渝国资函〔2024〕174号

重庆市国有资产监督管理委员会 关于市六届人大二次会议第0271号建议 办理情况的答复函

您提出的《关于优化轨道交通相关基础设施的建议》（第0271号）收悉。轨道集团第一时间进行整改，现将办理情况答复如下。

杨公桥站 1 号出入口处负二楼过道照明情况

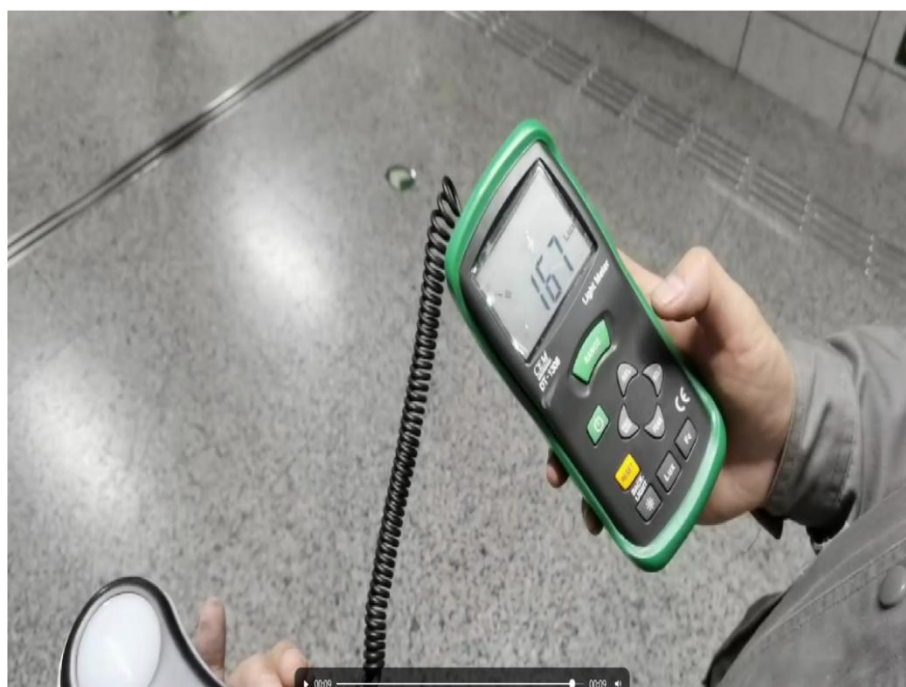
一、关于轨道交通1号线杨公桥站1A出口负二楼过道照明设施不足的问题。

由于该过道照明灯具的长时间使用，导致性能衰减，亮度变弱。轨道集团及时进行了整改，更换后的照明灯具，照明亮度已超过地铁地下站出入口平均照度150LX（详见附件1）的设计标准。
